Doortrekking N171 in Rumst tussen N177 en Eikenstraat

Rapportage dialoogmarkt 5 maart 2024

Milderende maatregelen

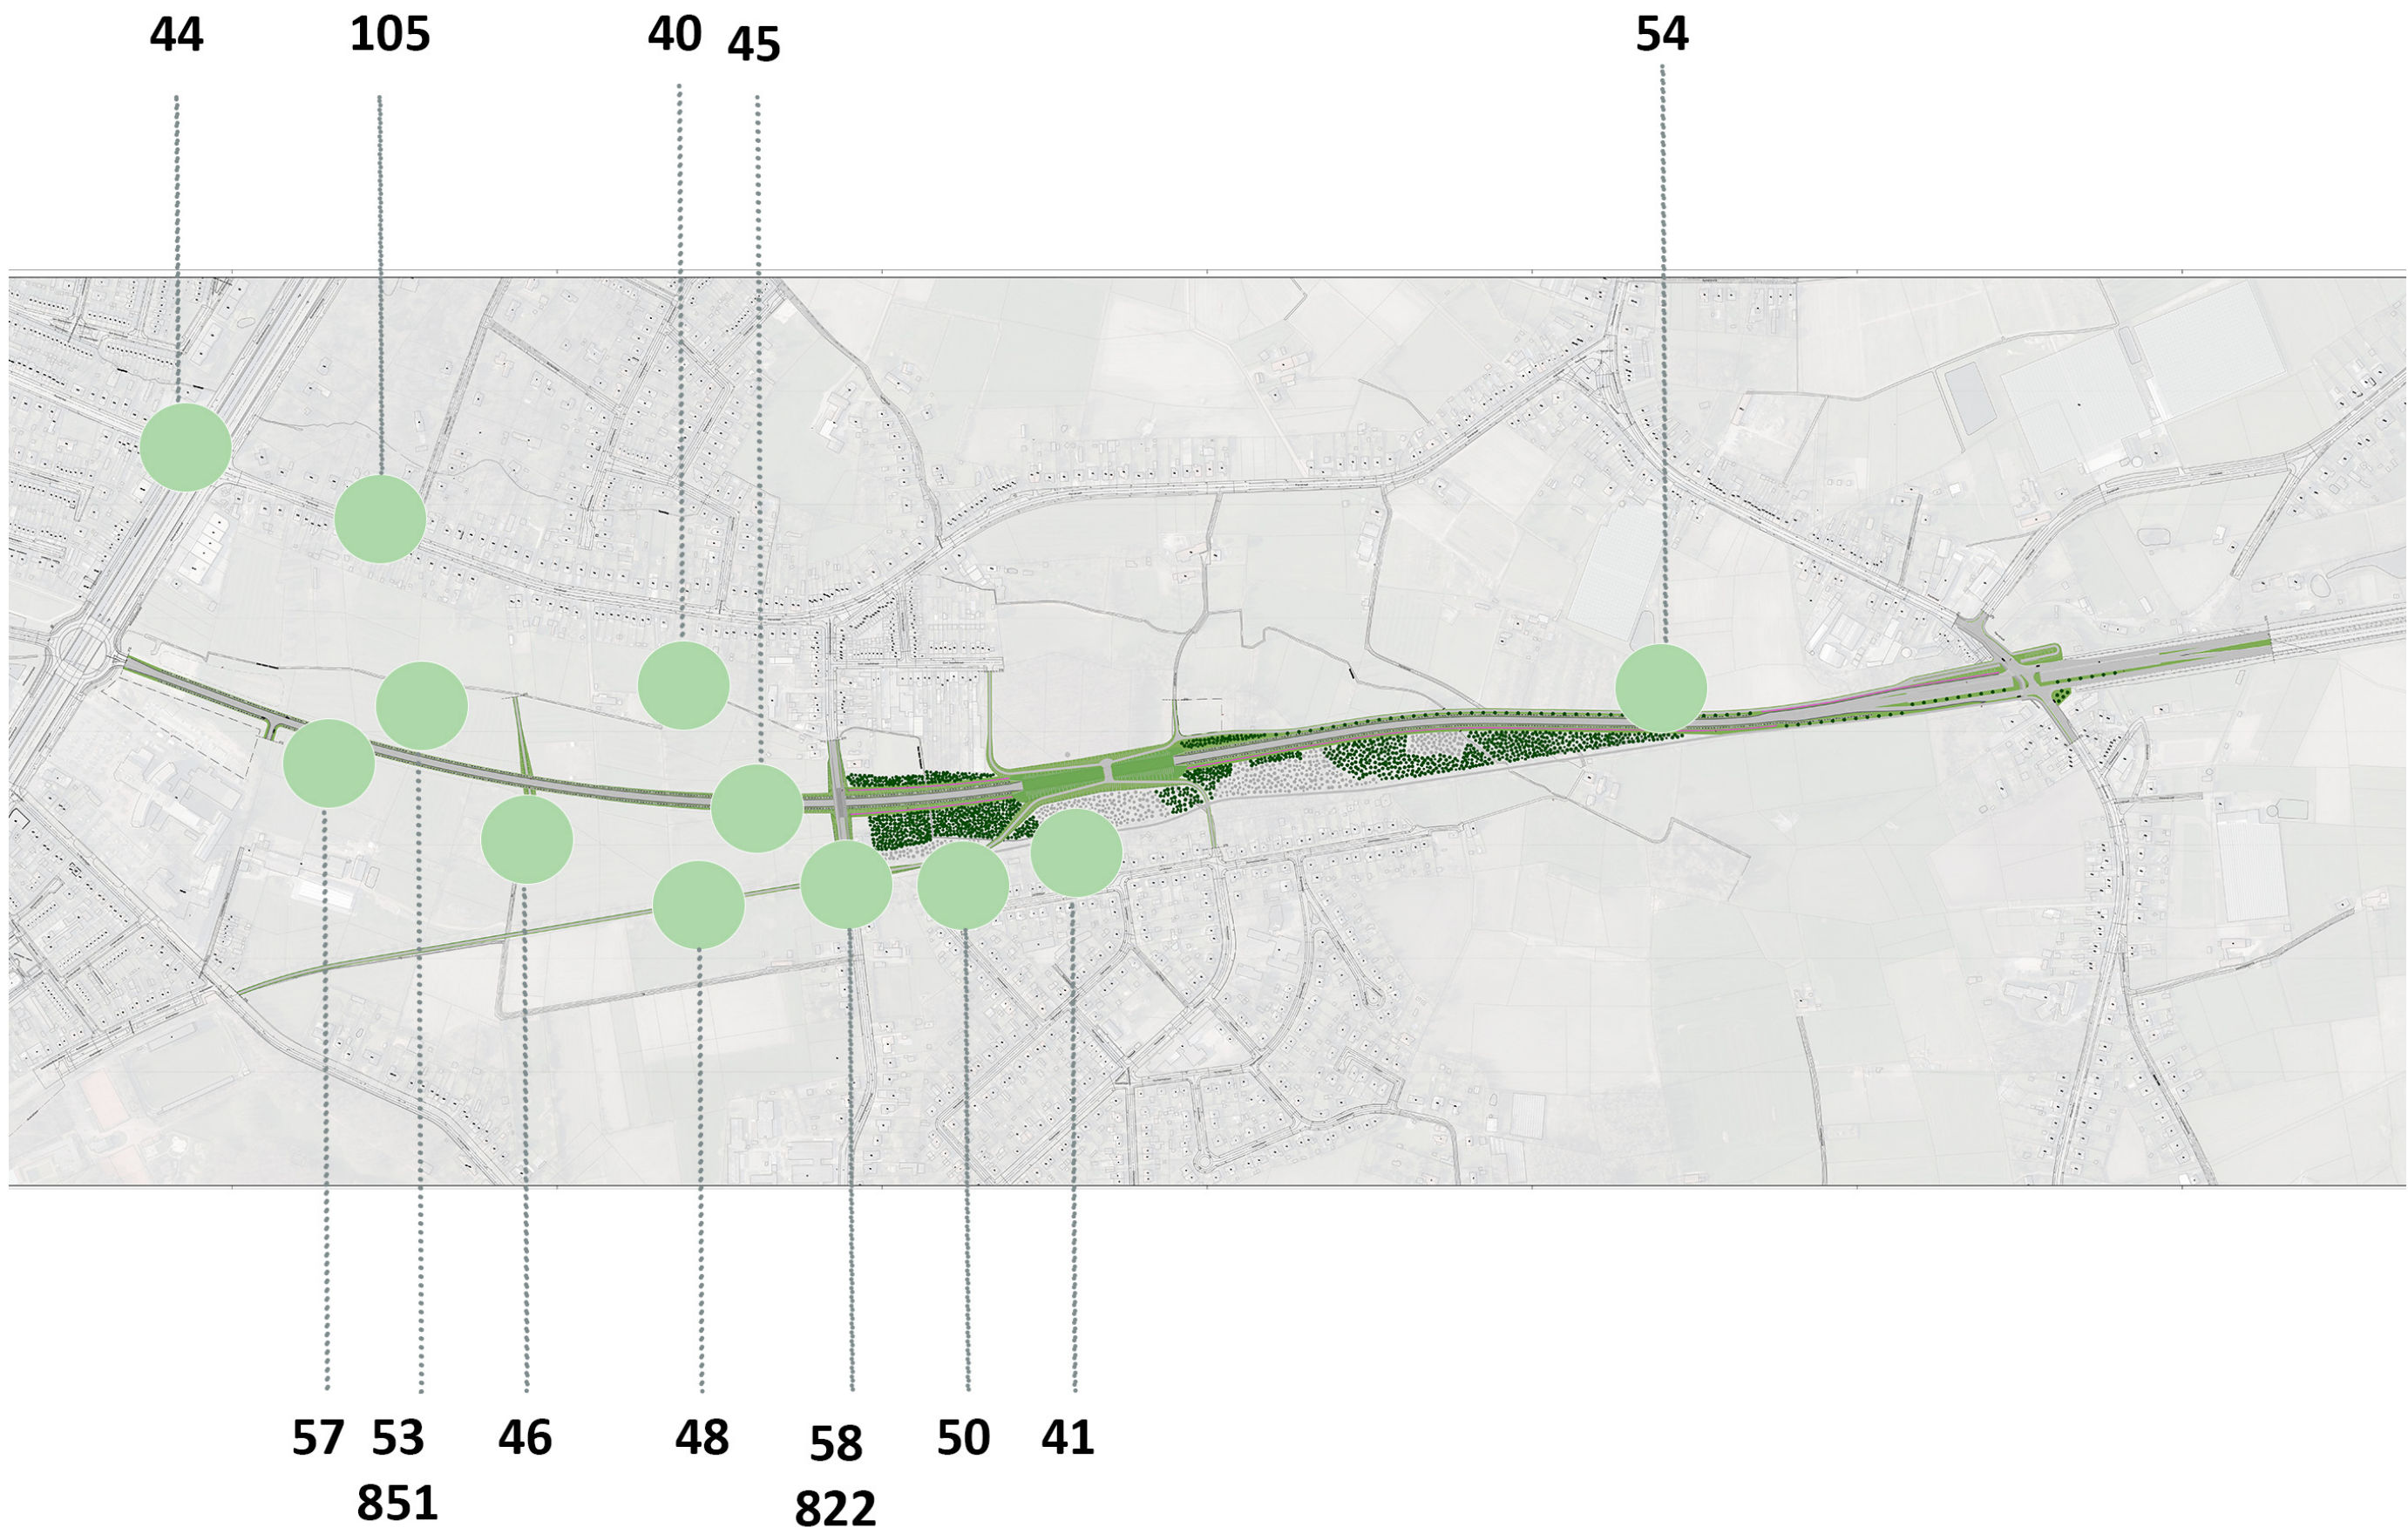
Gaat deze zone (grijze zone bos op de kaart) volledig weg?

Wat is de impact op de huizen dichtbij de A12?

Is dat de inrit voor het ziekenhuis?

Komt hier een fietstunnel?

Hoe zit het met de afvoer van het grondwater hier?

Hoe zit het met geluidsmilderende maatregelen ter hoogte van die fietstunnel ongeveer? + Wat gebeurt met die weide?

Waarom zijn er hier geen geluidsschermen voorzien? Eventueel toch een bredere berm of geluidsschermen implementeren want die bewoners blijven momenteel in de kou staan.

Gaat deze zone (grijze zone bos op de kaart) volledig weg?

Helling Predikherenhoevestraat: 6% gaat teveel zijn.

Hoe zit het met het geluid bij de uitrit van de tunnel: Is er niet vaak extra geluid op het punt waar je uit de tunnel rijdt?

Totaal fout om de overkapping niet in lijn te leggen met het einde van de Rozelaan. De in-/uitgang van de overkapping gaat geluid in de wijk brengen.

Goed nadenken over de beveiliging van het fietspad, in de winter niet te glad + valbeveiliging, ...

Leidingen naast de spoorweg checken!

Hoe zit het met geluidsmilderende maatregelen ter hoogte van die fietstunnel ongeveer? + Wat gebeurt met die weide?

Neen. Voor alle bomen die gekapt worden, moeten we er 3 keer zoveel nieuwe planten (regel voor boscompensatie)

Dat is een moeilijke zone. Schermen doen weinig op die afstand, (daarvoor zijn ze niet hoog genoeg). Er wordt wel nagedacht over lage schermen om rolgeluid te dempen (vooral relevant voor elektrische auto's) dus dat kan een goeie suggestie zijn.

Neen. Dat is een uitrit, enkel voor de brandweer.

Die beslissing staat nog niet vast. Initieel is het inderdaad zo ingetekend er zijn tegenstanders vanwege veiligheid, ... dus mogelijks toch gelijkgronds.

Dat moet nog in detail bekeken worden.

Moeilijk punt om daar geluid te vangen omdat het geluid daar van twee kanten komt. Er kan wel gewerkt worden met een zacht wegdek. De weide blijft in principe.

De woningen staan hier ofwel te ver van de weg om effect te hebben van een geluidsscherm of het gaat hier om individuele woningen en dan wordt dat niet gedaan. Zij krijgen wel de optie hun woning te verkopen.

Neen. Voor alle bomen die gekapt worden moeten we er 3 keer zoveel nieuwe planten (regel voor boscompensatie)

Geluidsschermen worden doorgetrokken om te vermijden dat bij de uitrit van de tunnel te veel geluid vrijkomt. De keuze van het type geluidsscherm is nog niet gemaakt.

Terechte opmerking.

Is genoteerd.

Moeilijk punt om daar geluid te vangen omdat het geluid daar van twee kanten komt. Er kan wel gewerkt worden met een zacht wegdek. De weide blijft in principe.

Mobiliteit

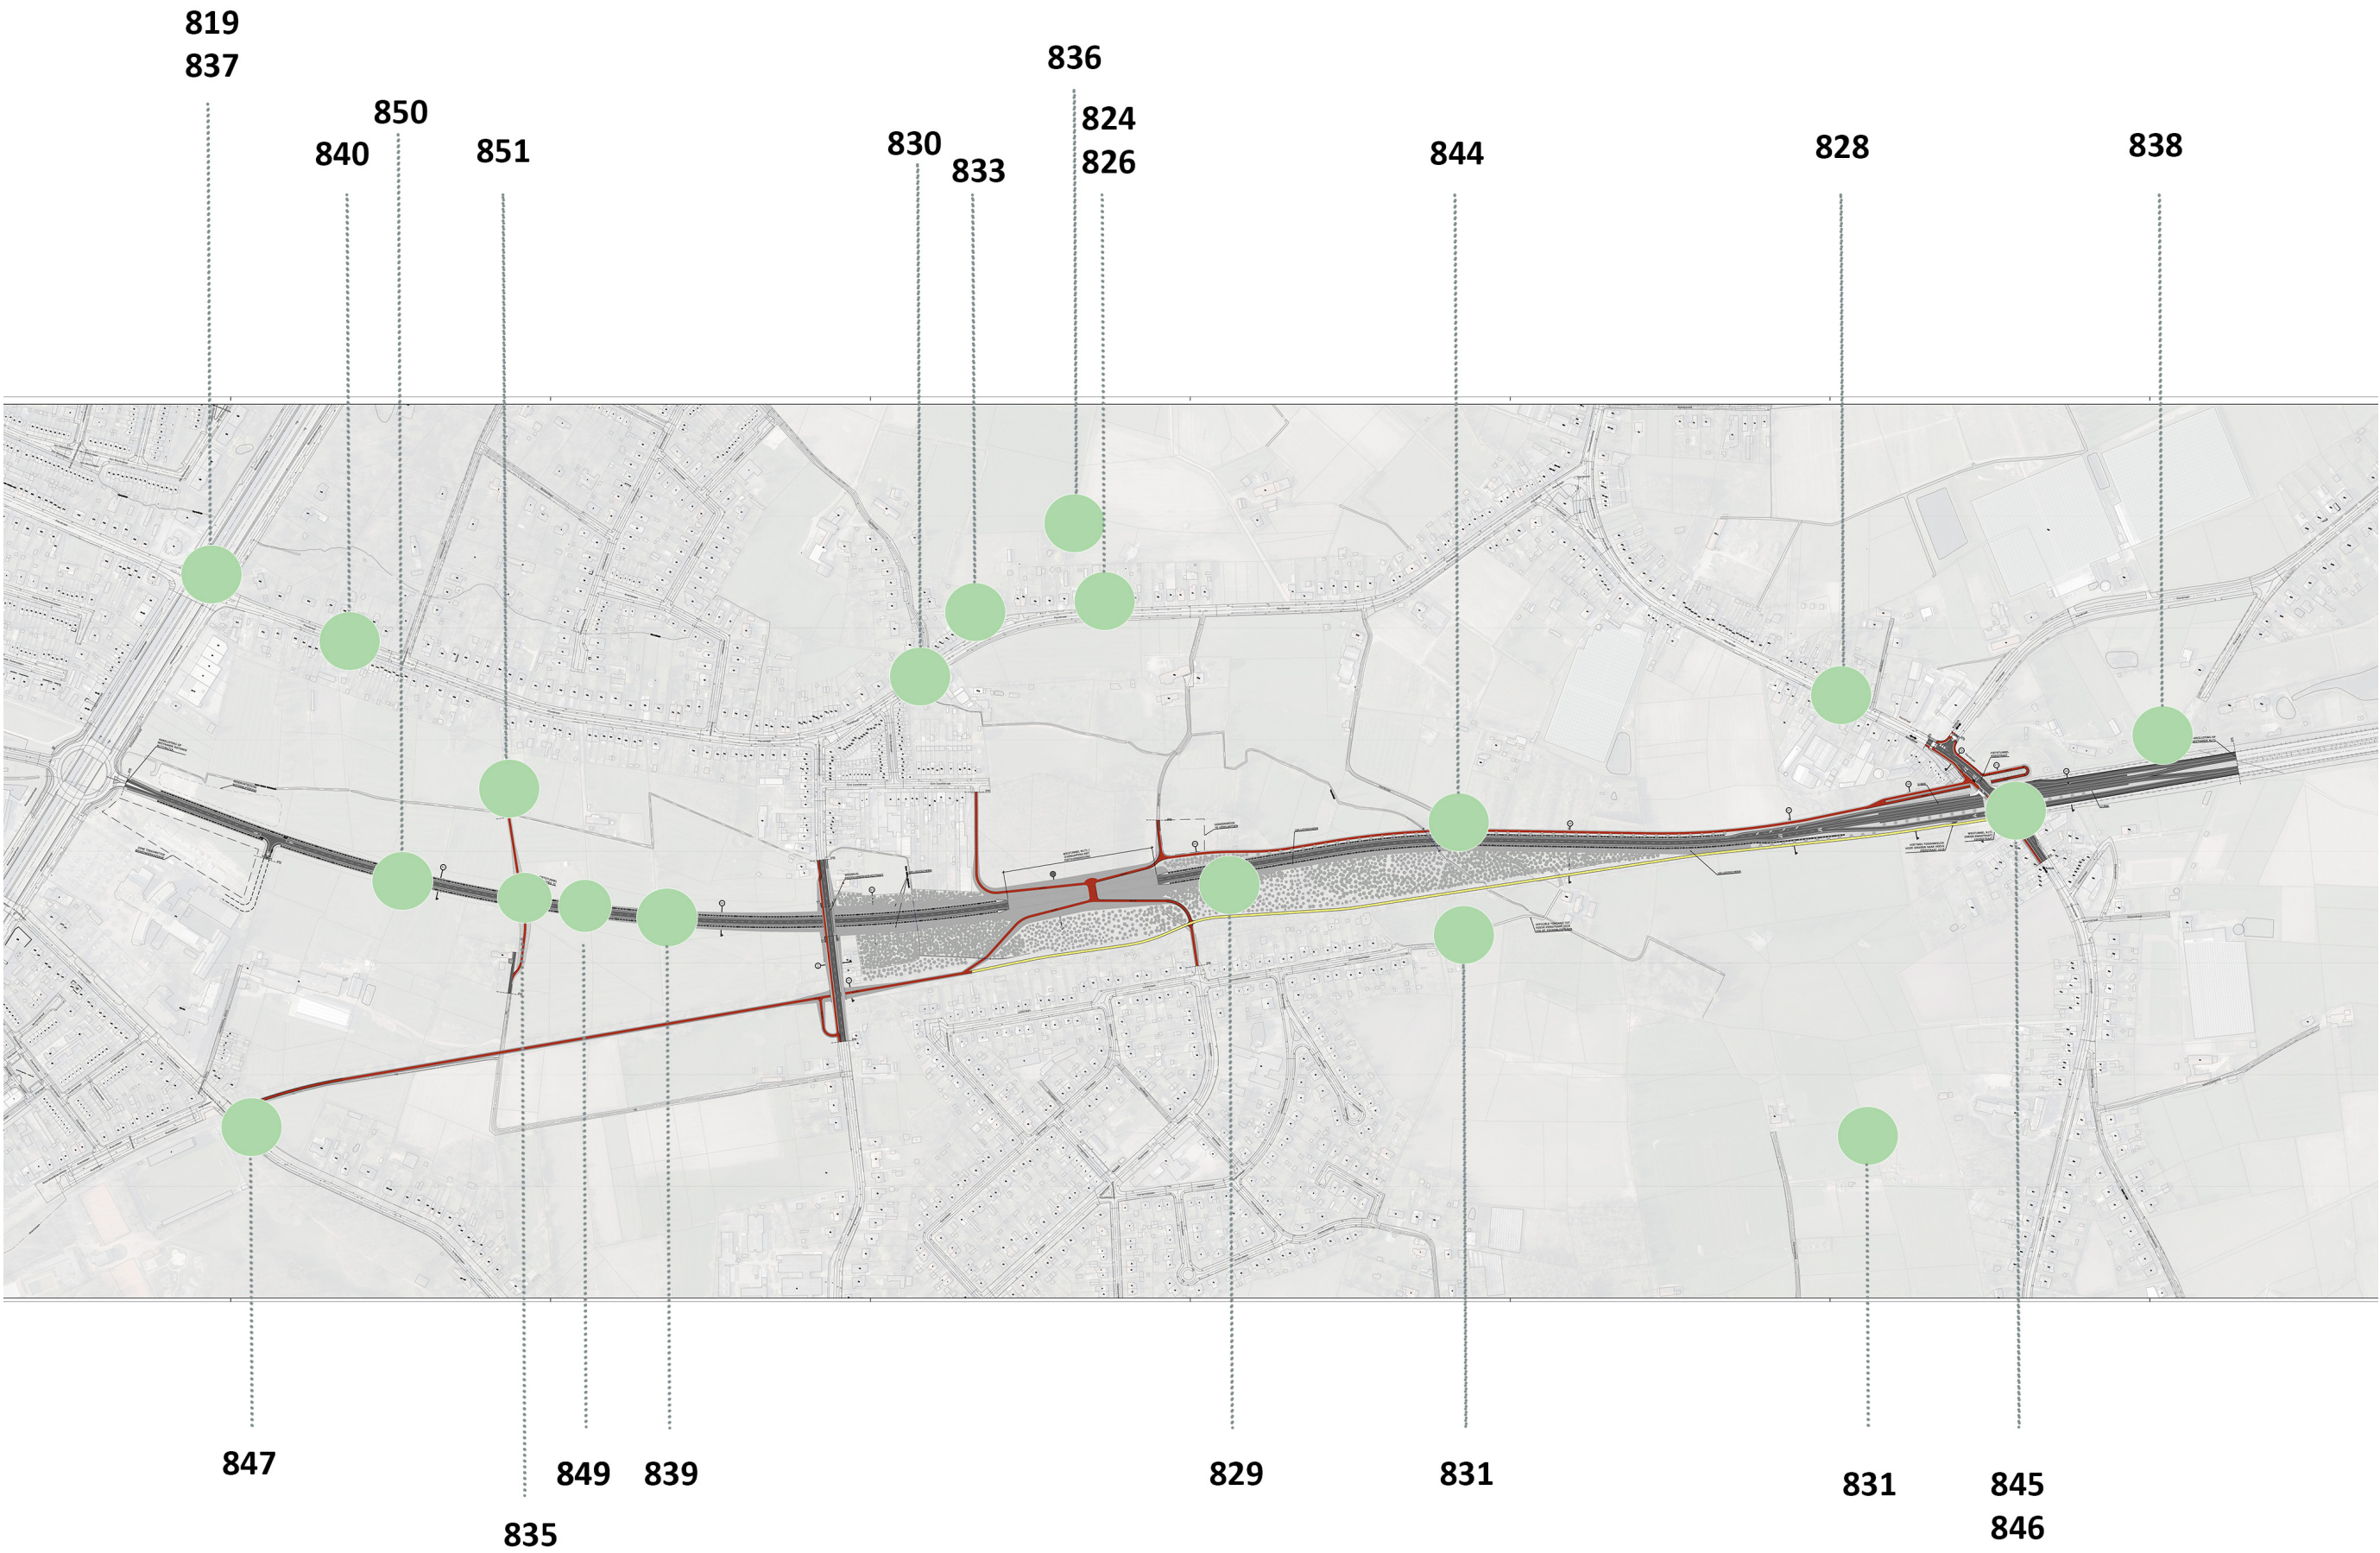
Langlaarsteenweg in Aartselaar krijgt ook veel verkeer te verwerken van A12. Zijn hier ook studies over gedaan?

Wordt de bestaande doorstreek van Anjelierplein naar de oude spoorwegbedding (nieuwe fietspad) behouden? geïntegreerd?

Fietssysteem:
- Enkel bovengronds?
- Lichten Horta?
- Doortrekken langs de bestaande N171?

Gaat het rondpunt op de A12 al het (vracht)verkeer kunnen verwerken? 30-tonner neemt de 2 banen van rotonde in. De ontsluiting hangt af van of het verkeer aan de rotonde wel vlot weggeraakt.

Hoe geraken landbouwvoertuigen tot aan de omliggende weilanden, gelegen aan de Pierstraat?

Gaat de weg hoger liggen of blijft deze op niveau maaiveld?

Bij elke brug voor fietsers zorgen jullie ervoor dat de fietsers niet meer graag zullen fietsen en dat deze mensen de auto gaan nemen! De fietspaden graag gelijk met de grond en de autoweg in de put!

Kruispunt in het oosten (Eikenstraat) is levensgevaarlijk voor fietsers. Fietstunnel? Fietsbrug?

Fietspad naar P+R - Kontich- gevraagd sinds 2003. Het feit dat dat niet voorzien wordt is een ramp.

Ik ben bezorgd dat er fille zal ontstaan aan de rotonde van de A12.

Aangezien lokaal verkeer de nieuwe weg niet kan gebruiken, is het belangrijk de Pierstraat niet af te sluiten aan de A12 want anders zitten we gevangen in de wijk.

Eigenares van hoeve ten zuiden zouden moeten omrijden?

Tunnel onder N171 's avonds niet veilig + helling voor fietsers groot.

Nu al een sluipweg voor bewoners van de tuinwijk als kruispunt 'Eikenstraat' volstaat.

Ja.

Volledig akkoord. De rotonde is zeker een aandachtspunt. (ook de zichtbaarheid aan de rotonde)

Zal min of meer op zelfde niveau blijven.

Ja, dat moet vermeden worden: Er moeten maatregelen genomen worden.

Niet onoverkomelijk, zal nog aparte studie voor komen.

Niet onoverkomelijk, zal nog aparte studie voor komen.
